亘理町立小中学校安全点検箇所位置図

宮城県亘理郡亘理町

NO.2 荒浜字隈潟 46 付近

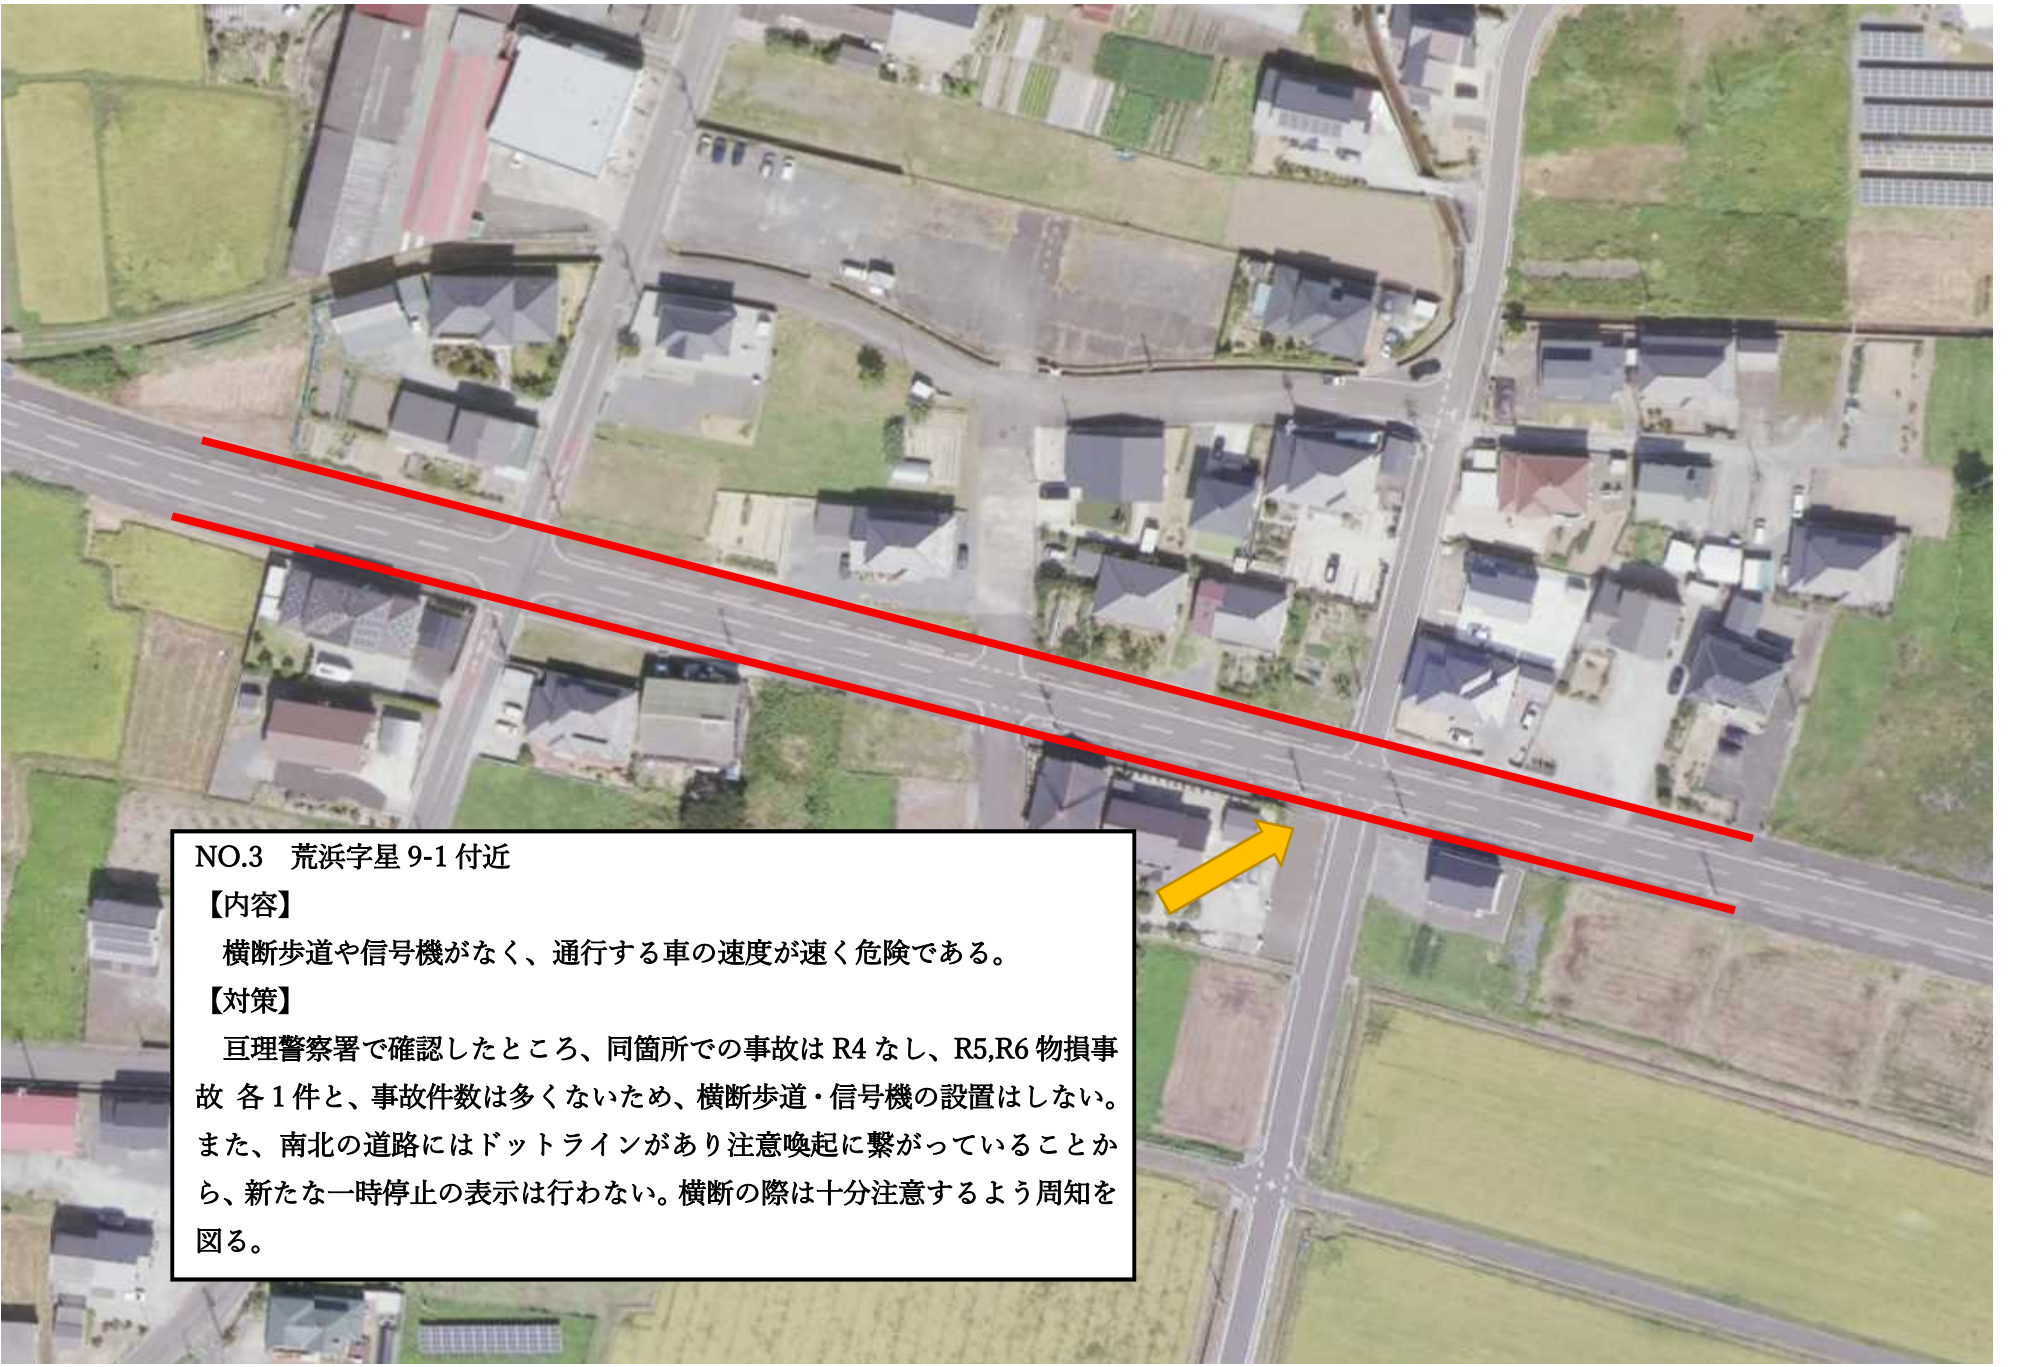
南側から通学する児童の横断が多く危険である。

北側に渡る横断歩道を設置してほしい。また、南側にも歩道を設置してほしい。

亘理警察署で交通量調査を実施。要望箇所の歩道を渡る姿は確認できず、ほとんどの児童が学校前を横断していた。学校前の横断歩道を使っていただきたい。

NO.4 荒浜字西木倉 114-1 付近

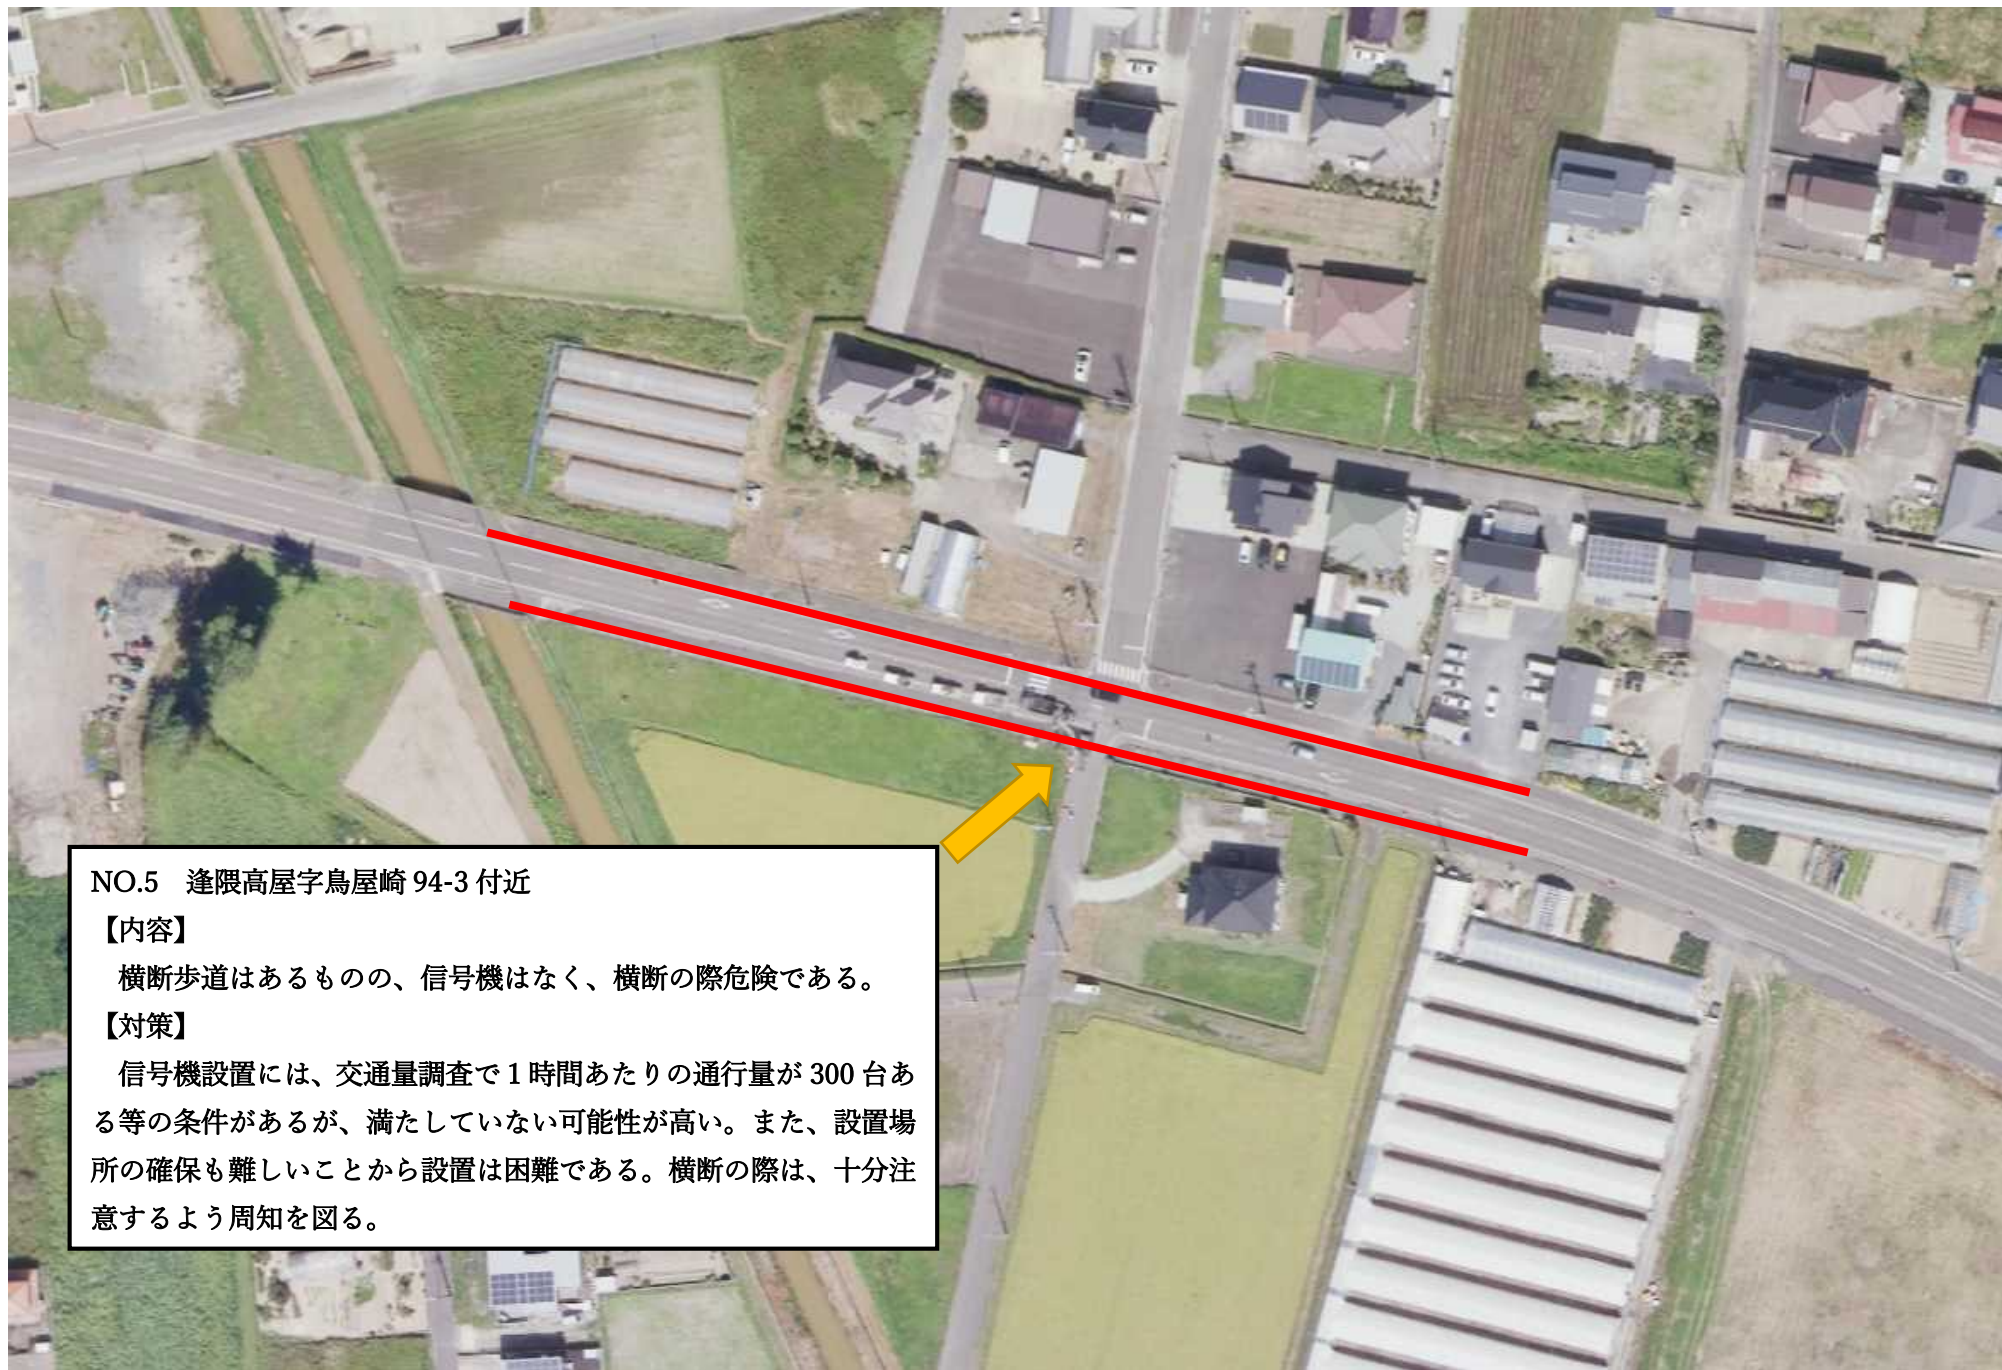
西木倉住宅の児童が増えたため、横断する児童が多くなり危険である。

町 都市建設課で外側線の設置、中央線の白線引き直し、横断者注意の路面表示を行う。令和7年度で対応する。
